PARECER DA COMISSÃO DE AVALIAÇÃO

ESTUDO DE IMPACTE AMBIENTAL

“Central Solar Fotovoltaica de Divor”

Projeto de Execução (AIA3565)

Figura 6 - Localização das centrais solares (AIA 3565 e AIA 3517). A linha amarela corresponde a uma extensão de cerca de 7,5 km. (Fonte: adaptação do EIA)

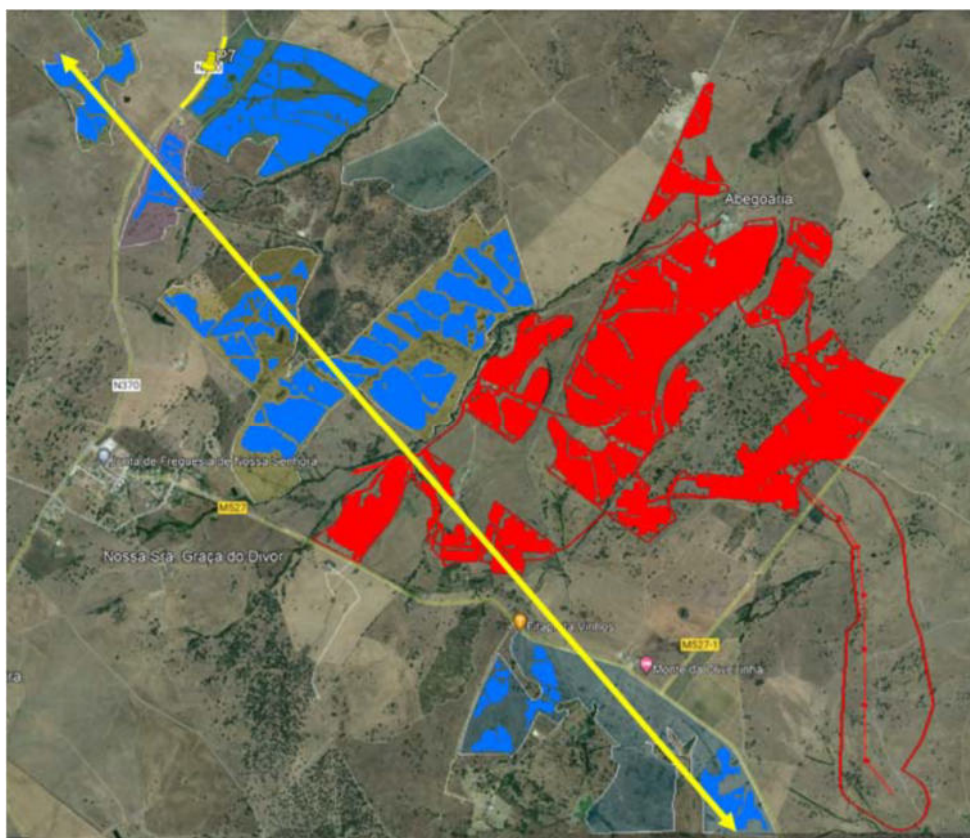
No entanto, encontra-se em avaliação um outro projeto a Central Fotovoltaica do Divor (AIA 3517) contígua à em estudo neste parecer, que apresenta igualmente uma dimensão significativa. A conjugação das duas centrais gera um impacte cumulativo que deve ser considerado na avaliação (Figura 6).

Apesar desta CSF do Divor ser constituída por setores separados uns dos outros, permitindo a coexistência de corredores ecológicos, sugere-se considerar a eliminação dos painéis fotovoltaicos envolvidos pelo círculo vermelho da Fig. 7 e, concomitantemente, a eliminação da vedação que circunda todo o setor C1, nesta zona, estabelecendo dois novos segmentos para a vedação (linhas a amarelo na Fig. 7) de modo a criar um corredor ecológico e assim, diminuir o impacte da continuidade da central solar. A vedação nesta zona deverá ser interrompida, deverão ser acrescentadas as

Figura 8 - Zona terminal do setor C1 junto à Ribeira do Divor, cuja vedação se encontra demasiado próxima da ribeira, com proposta de um afastamento mínimo da vedação à ribeira (linha amarela) (Fonte: adaptação do EIA)

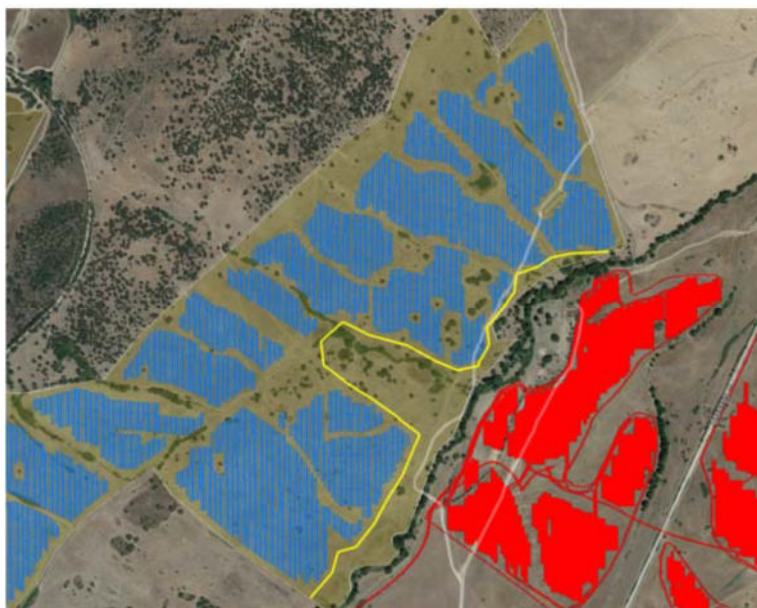
Por fim, na zona de ligação entre esta central fotovoltaica e a contígua (AIA3517), a vedação, nesta zona, está muito próxima da Ribeira do Divor, pelo que se sugere o seu afastamento, pelo menos para a posição da linha amarela. Tendo em conta a possível existência da outra central solar, salienta-se a importância de que este maior afastamento possa contribuir para um corredor ecológico entre as duas centrais, correspondente à localização da Ribeira do Divor, de modo a constituir-se um verdadeiro corredor ecológico neste local, de modo a diminuir o impacto cumulativo de ambas as centrais fotovoltaicas neste local. O mesmo afastamento da vedação para leste deve ser considerado simultaneamente no *layout* da central fotovoltaica do processo AIA 3517, de modo a constituir-se um verdadeiro corredor ecológico.

Figura 9 - Sobreposição na Carta Militar n.ºs 437, 438, 448 e 449, Escala 1/25000, da área de implantação do projeto (Fonte: ARH/Arcgis)

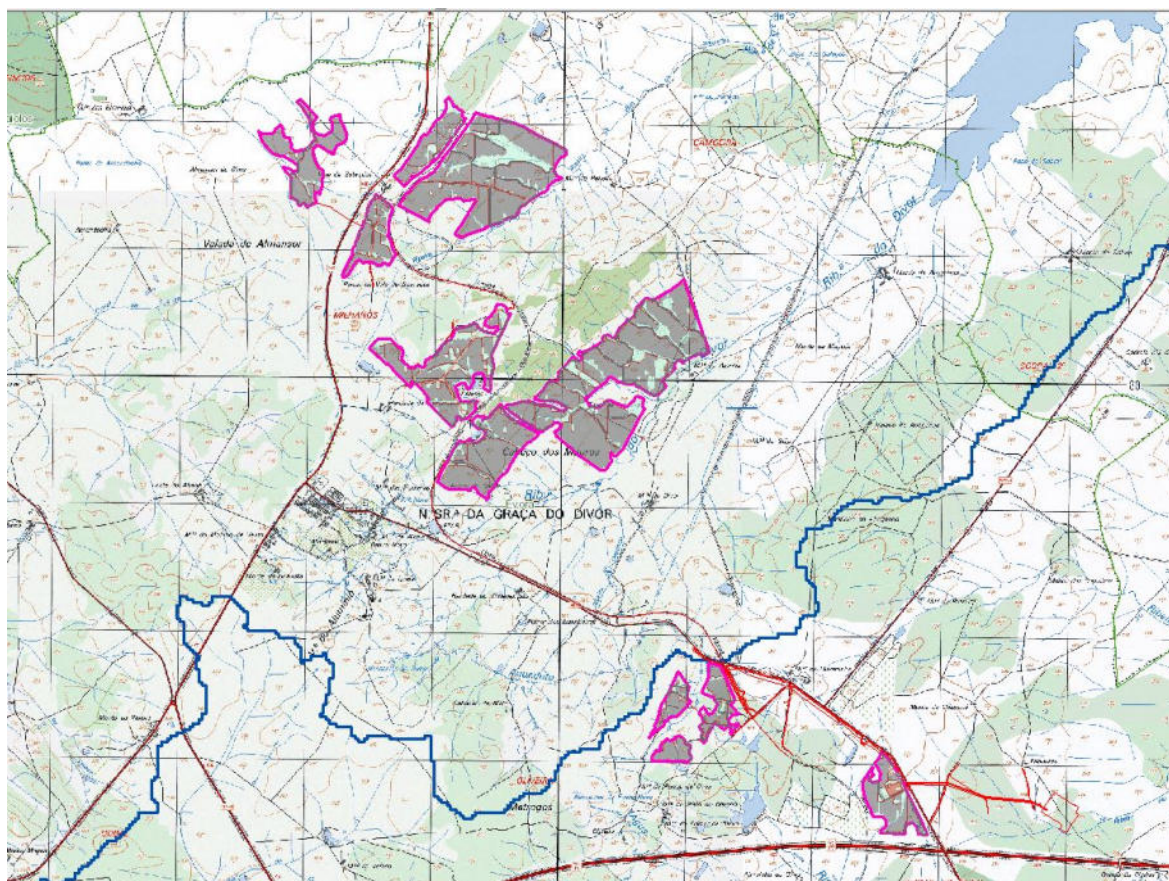
Tendo em conta o extrato da Carta Militar números 437, 438, 448 e 449, Escala 1/25 000 (Figura 2) constata-se que a área da central fotovoltaica é atravessada por diversas linhas de água de reduzida dimensão, e de escoamento essencialmente torrencial, associado à existência de precipitação, sendo que a grande maioria das linhas de água presentes são de 1ª e 2ª ordem.

Figura 11 - extrato do corredor adotado pelo proponente

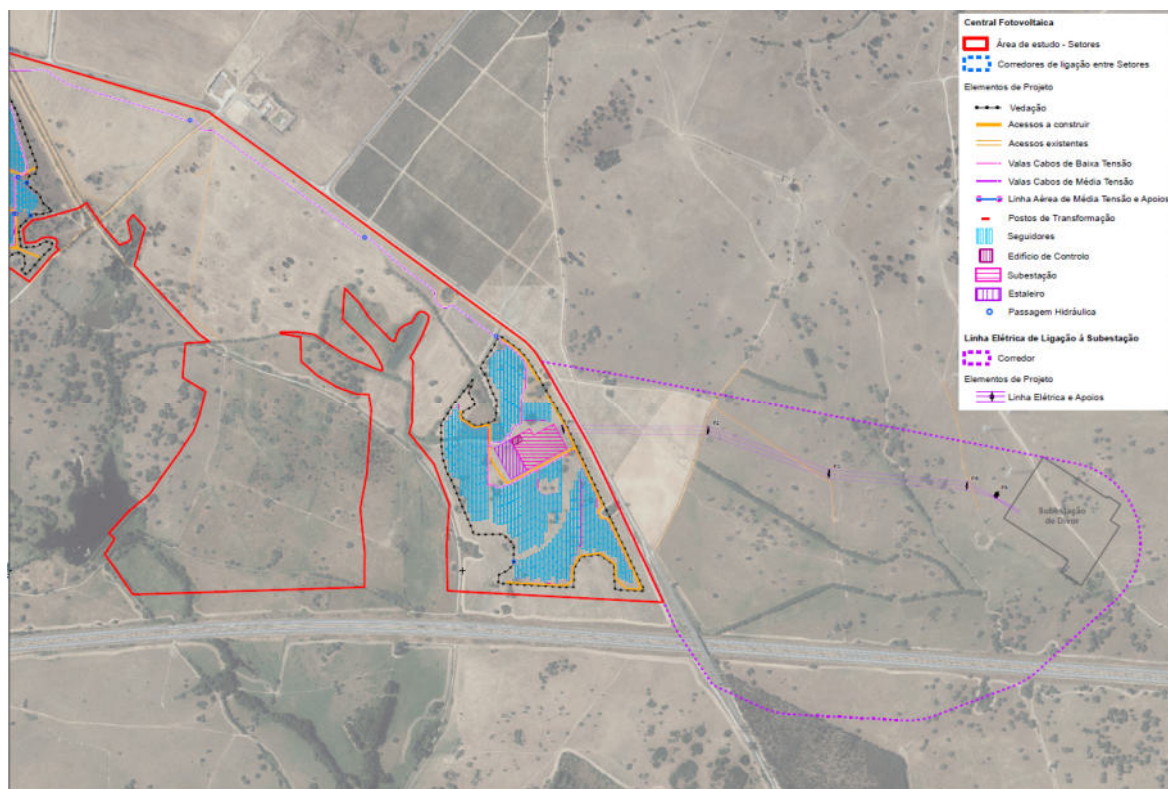
Concorda-se com a conclusão desta análise relativamente ao único corredor dada a sua curta extensão e à escassez de recetores sensíveis na sua envolvente.

Figura 24 - LMAT de Divor (Fonte: REN)

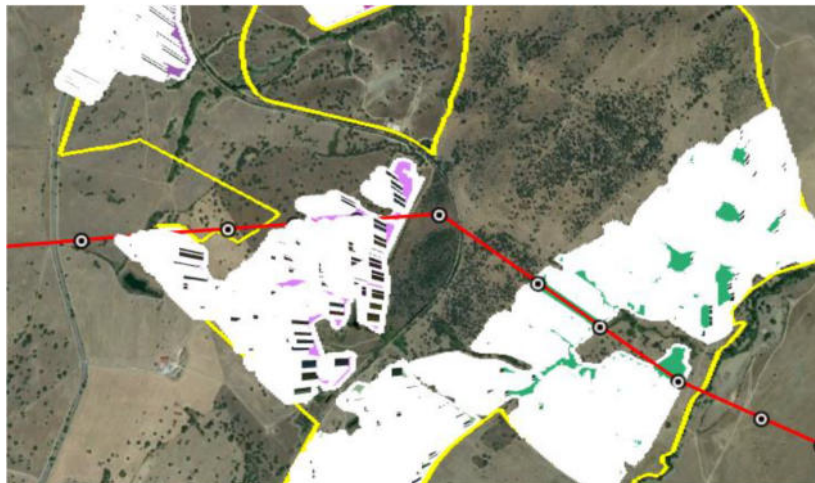
do EIA, realçando ainda, que a zona de instalação dos painéis se sobrepõe à servidão da seguinte infraestrutura integrada na RNT:

- linha Divor – Pegões, a 400 kV, entre os apoios 18 e 25:

Devem assim, ser respeitadas as seguintes condições para o cruzamento das servidões da RNT:
